STO-Q20-001

令和2年2月27日

核燃料物質の加工施設の変更に関する設計及び工事の方法
についての認可申請書の一部補正について

- (1) 設備撤去に係る設計及び工事に対し、本申請で設工認技術基準との適合性を確認する項目を明確にしたことに伴い、「添付書類1. 申請に係る「加工施設の設計及び工事の方法の技術基準に関する規則」との適合性」及び「添付書類3. 事業変更許可申請書との対応」を追加する。
- (2) 本申請において一時的に移設する設備・機器について、第2加工棟工事に伴う途中段階での移設状況を明確化するための図を追加する。
- (3) その他記載の適正化。

図ト-3 屋外排水配管の移設 (第2 加工棟 屋外、工事中及び工事終了時)

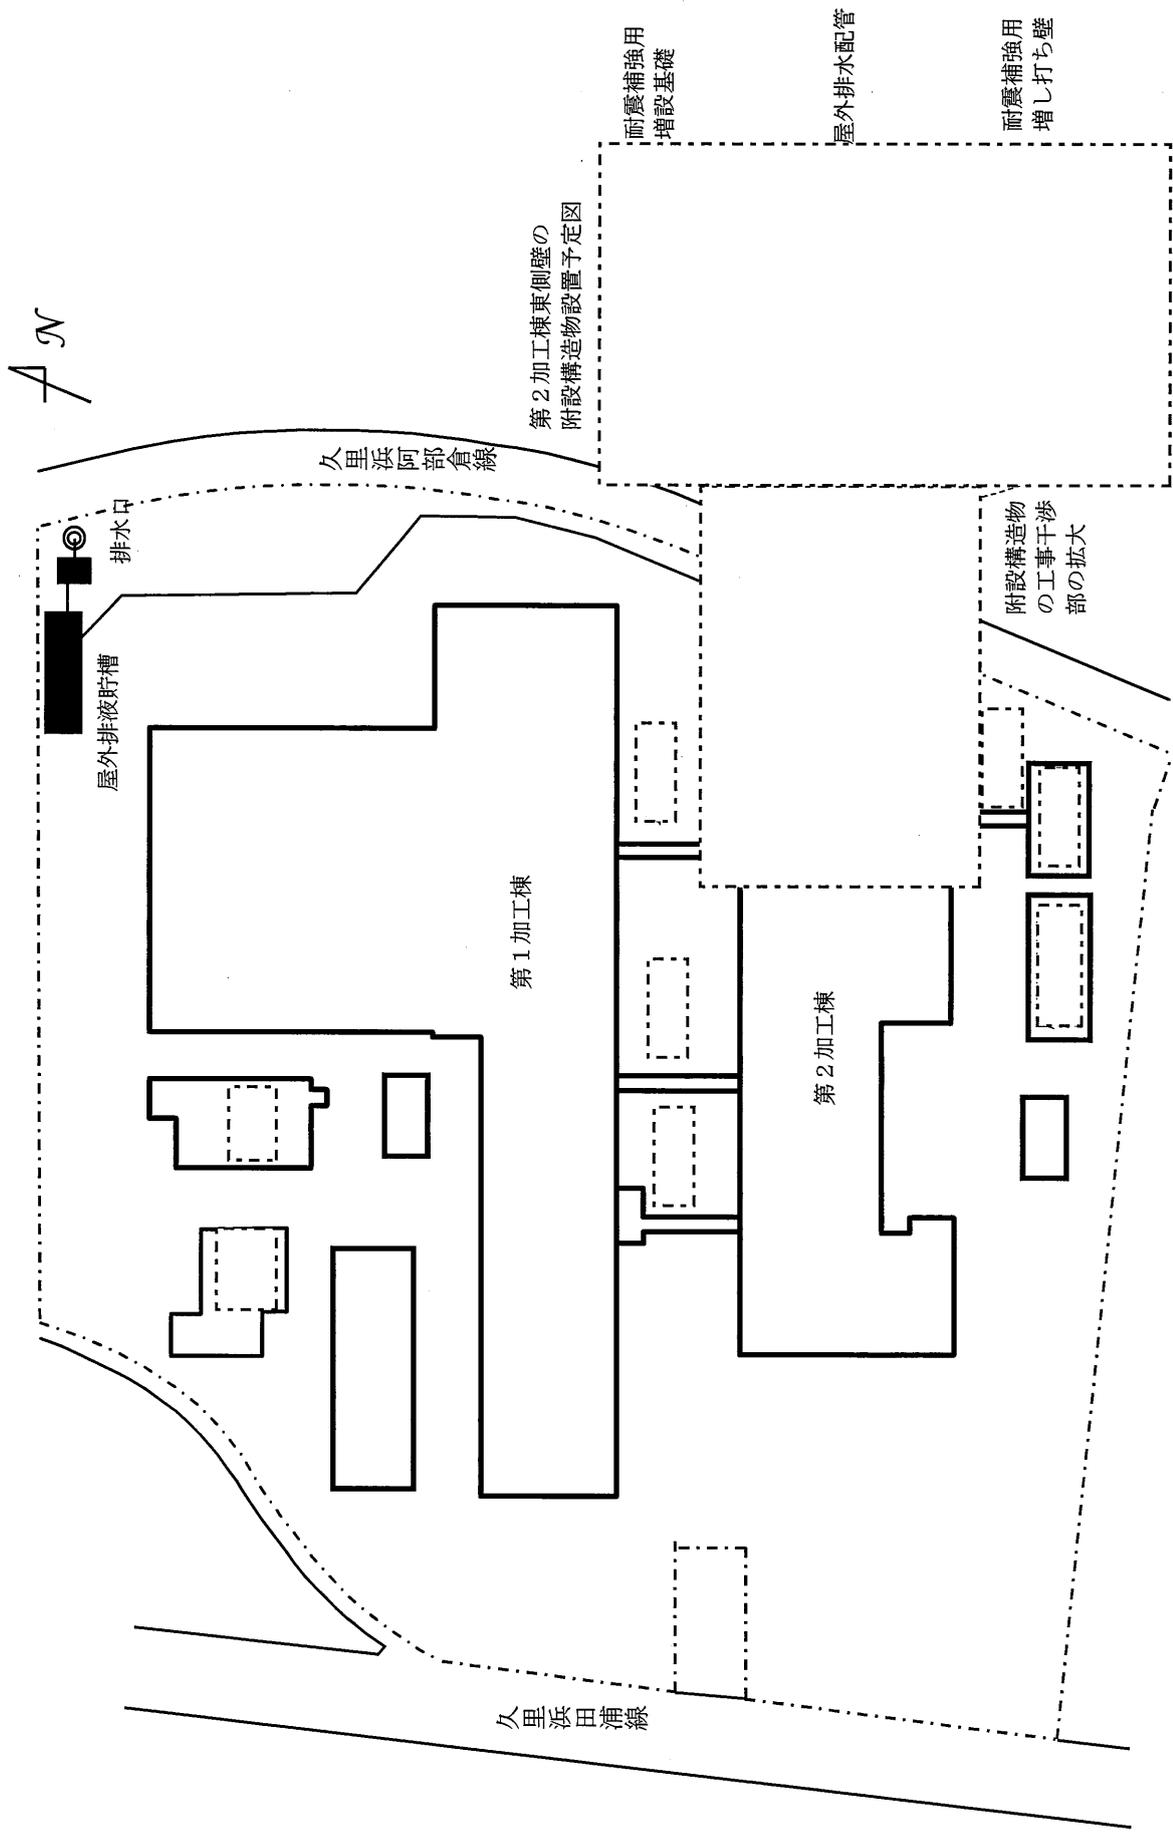
① 第2加工棟の第2廃棄物処理室に設置されている排液貯槽の屋外排水配管を一時的に移設する。

第2加工棟の新規制対応工事に伴い、一時的な移設を行う設備・機器の設備仕様を表ト-1に、また、移設の範囲及び配置図をそれぞれ図ト-1～図ト-3に示す。

図リ-1-1-1 発信機の移設

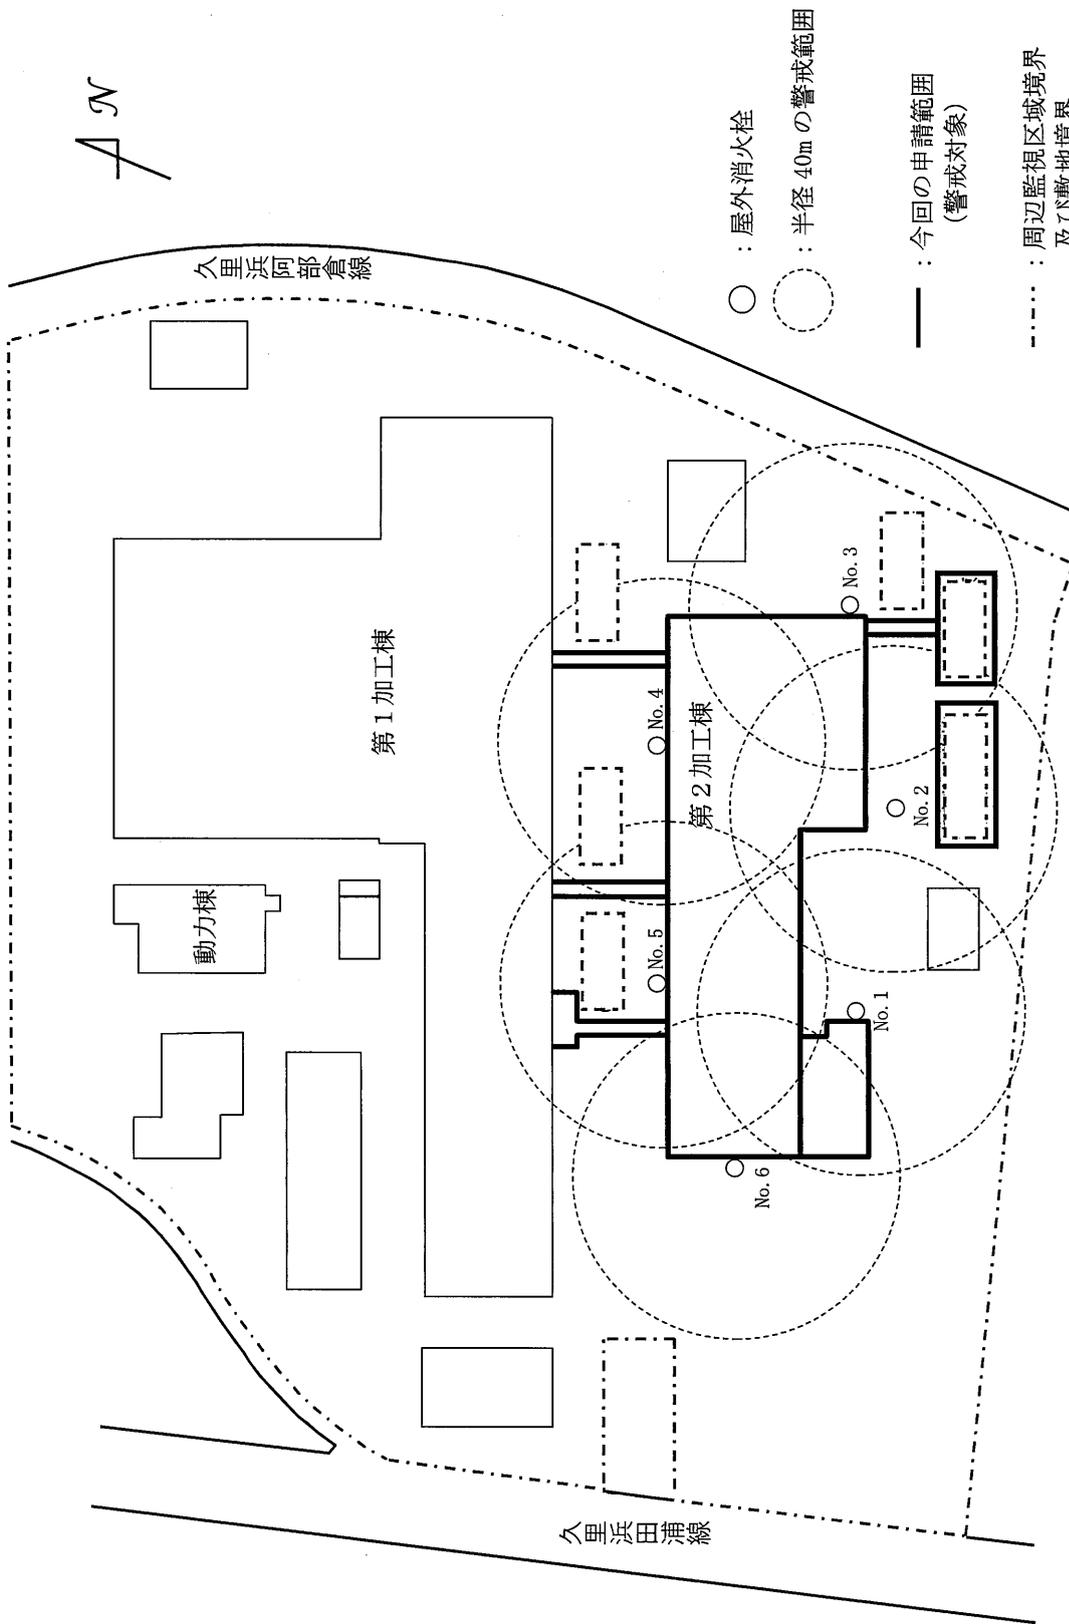
対応する 加工事業 許可	許可番号（日付）	原規規発第1704051号（平成29年4月5日）
	主要な設備及び 機器の種類	自動火災報知設備の警報設備
	許可との対応	設備の構成機器
設備・機器名称		自動火災報知設備の警報設備
設備・機器の区分		本体
設置場所		第2加工棟各室（一時的に移設する発信機は、第2-地下1階発送品保管場）
機器名		発信機
変更内容		一時的な移設
台数		一式（一時的な移設は1台）
一 般 仕 様	型式	総合盤式（汎用品）
	主要な構造材	鋼
	寸法（単位：mm）	—
	その他の構成機器	表示機
	その他の性能	国家検定品
	核燃料物質の状態	—
一時的な移設に伴い維持する 安全機能		発信機の一時的な移設中においても、公設消防の確認を受けた上で、火災発見時の発信機能と表示機能を維持する。
